**Table GIRT de l'unité d'aménagement (UA) 111-61**  
**Fiche – Évaluation des solutions possibles**  
**aux préoccupations - PAFIO**

<b>3. LOCALISATION DE LA PRÉOCCUPATION</b>	
<b>Situer brièvement le territoire concerné par la préoccupation :</b>	
UA 111-61, ACJAS_CR_4267, ACJAS_CR_4266, ACJAS_CR_4265, ACJAS_CR_4264, ACJAS_CP_7973 et ACJAS_CR_4269	
<b>Carte jointe : Oui <input checked="" type="checkbox"/> Non <input type="checkbox"/></b>	
<b>4. ENJEU</b>	
Accès, milieu humide, secteur très achalandé

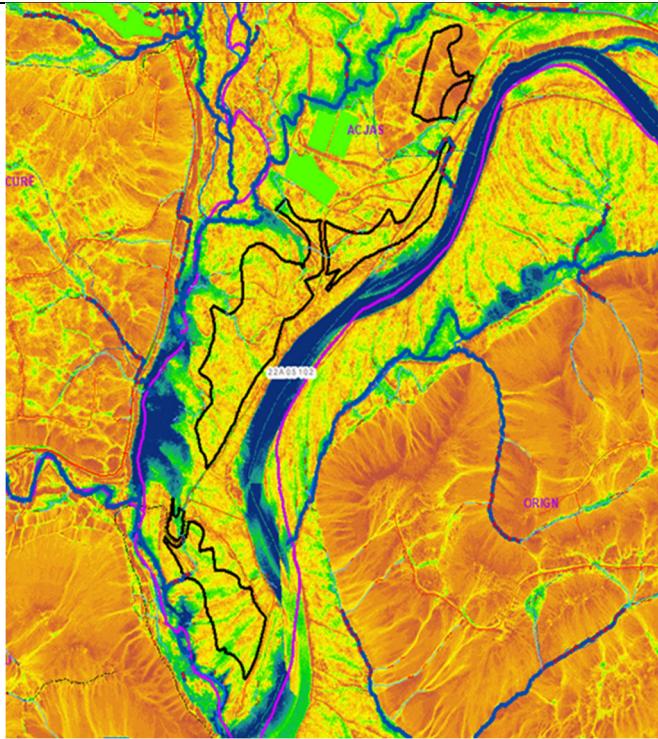
<b>1. IDENTIFICATION</b>	
<b>Personne ou organisme émetteur de préoccupation</b>	<b>Document de référence</b>
Membre TGIRT, ZEC de la rivière Bonaventure Citoyen	
<b>2. PRÉOCCUPATION</b>	<b>Usage : X</b>  <b>Opérationnelle : X</b>
<b>Brève description de la préoccupation et des objectifs poursuivis afin de résoudre la problématique ou d'améliorer la situation :</b>	
<p>Utilisation du chemin forestier entre les fosses Kerby (C-75) et Dambar (C-74) très étroit et à moins de 60m de la rivière à plusieurs endroits. La partage entre usagers (pêcheurs et camion) sera difficile, même non sécuritaire</p> <p>Opérations forestières (coupe, débardage, empilement et transport) dans une zone très, très humide entre la rivière Bonaventure et la rivière Petite Ouest. Lors de crue importante, il est très fréquent que cette zone soit complètement inondée</p> <p>Lors de la crue de décembre 2020, une portion du chemin forestier a été complètement emportée par la rivière Bonaventure. Donc, il faut construire une nouvelle portion de route dans un milieu fragile et très humide</p> <p>Ce secteur est très achalandé, le partage entre les camions et les pêcheurs sportifs sera très difficile, même non sécuritaire, pour tous car la route est très étroite</p> <p>Bonjour, je serais d'avis de retirer du plan d'aménagement la bande qui longe la rivière jusqu'à la Petite Ouest, afin de préserver le paysage de cette rivière visitée par tant d'utilisateurs et d'utilisatrices. Merci !</p>

- Si le secteur n'est pas retiré par l'exercice des secteurs enclavé :
- Réaliser des opérations en période gelée ou période d'étrillage
- Utilisation de chemin en fermeture ou d'hiver et fermeture des chemins existants, donc cela diminuera la problématique des sédiments.
- Maximiser les coupes partielles (moitié sud du chantier)
- Respecter RADF (protection des cours d'eau)
- Étudier la possibilité de relocaliser le chemin en dehors du 60m de protection (MHO BGA)
- À consulté suite au processus de retrait, si de retour il faut terminer l'harmonisation
- Demander de la souplesse de la part du MRNF pour le délai de récolte, une saison comme 2023 ne pourra permettre la récolte du secteur avec les objectifs de protections de l'environnement puis que nous allons plus loin que la réglementation en vigueur

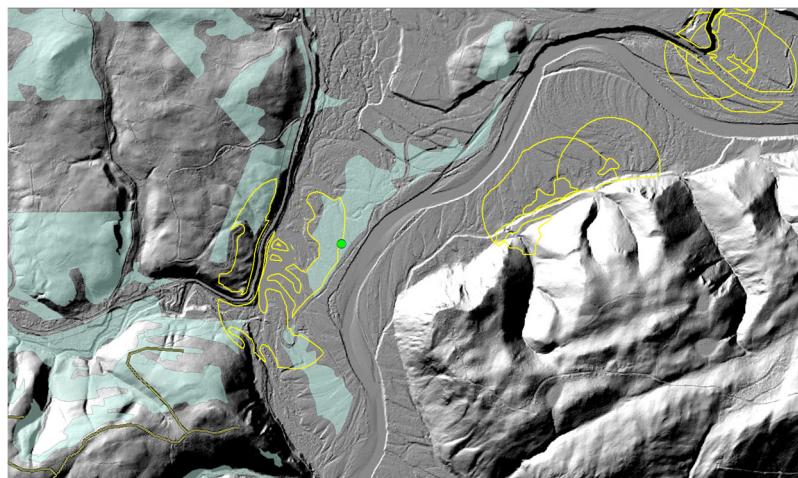
Secteurs avec drainage 4 (imparfait), présence d'endroits plus humides.
